**Forum mondial de l'harmonisation des Règlements
concernant les véhicules****185^e session**

Accord de 1958 :**Examen de projets d'amendements à des Règlements ONU existants,
soumis par le GRPE****Proposition de complément 11 à la série 01
d'amendements au Règlement ONU n° 101
(Émissions de CO₂/consommation de carburant)****Communication du Groupe de travail de la pollution et de l'énergie***

Le texte ci-après a été adopté par le Groupe de travail de la pollution et de l'énergie (GRPE) à sa quatre-vingt-troisième session (ECE/TRANS/WP.29/GRPE/83, par. 10). Il est fondé sur le document ECE/TRANS/WP.29/GRPE/2021/11, tel que modifié par l'annexe VII du rapport. Il est soumis au Forum mondial de l'harmonisation des Règlements concernant les véhicules (WP.29) et au Comité d'administration de l'Accord de 1958 (AC.1) pour examen à leurs sessions de novembre 2021.

Figure 1
Cycle d'essai du NEDC

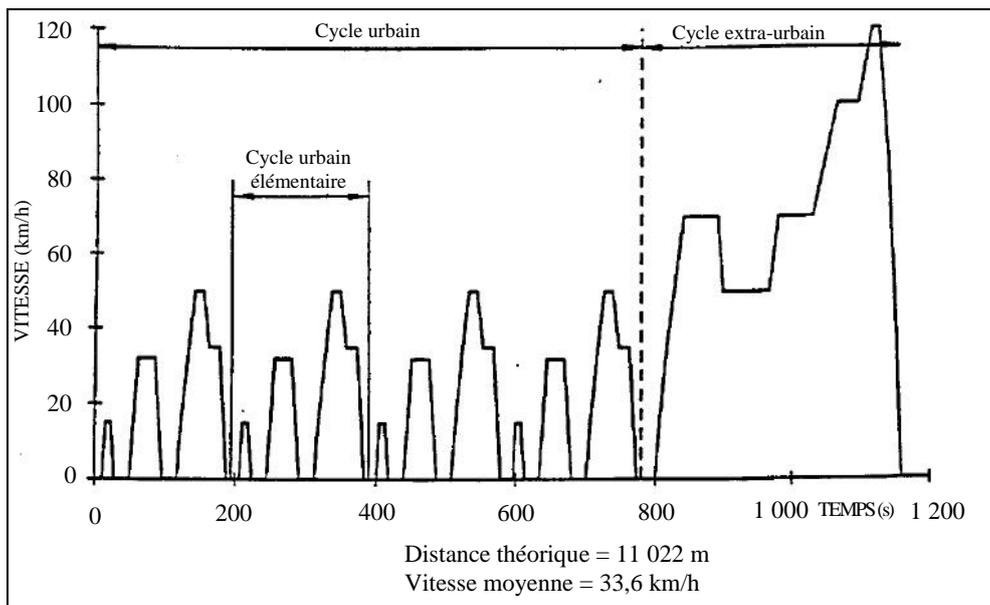
Les paragraphes 1, 1.1, 1.2 et 1.3 deviennent les paragraphes 2, 2.1, 2.2 et 2.3 et se lisent comme suit :

Le cycle d'essai du NEDC est composé de deux parties (voir fig. 1) :

Figure 3a
Séquence d'essai abrégée du NEDC

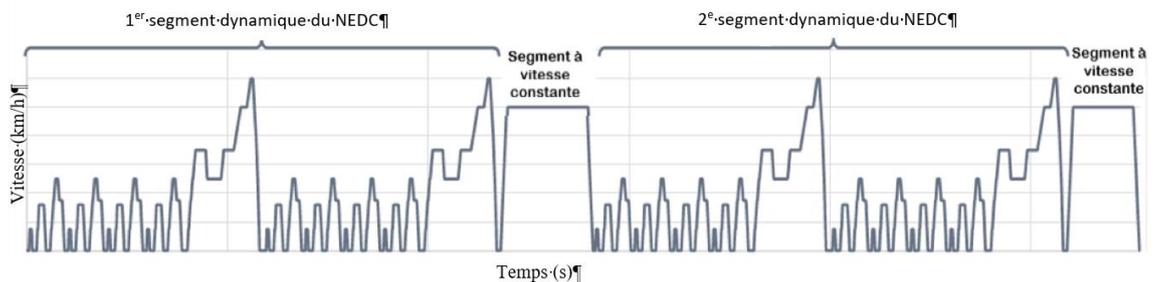
« 3. Séquence d'essai abrégée du NEDC

La séquence d'essai abrégée du NEDC se compose de deux segments dynamiques du NEDC (DS₁ et DS₂) combinés à deux segments à vitesse constante (CSS_M et CSS_E), comme le montre la figure 3a ci-dessous.

Les segments dynamiques du NEDC DS₁ et DS₂ sont utilisés pour calculer la consommation d'énergie électrique. Les segments à vitesse constante CSS_M et CSS_E sont destinés à réduire la durée de l'essai en épuisant la charge du SRSEE plus rapidement que dans la procédure d'essai avec cycles consécutifs du NEDC.
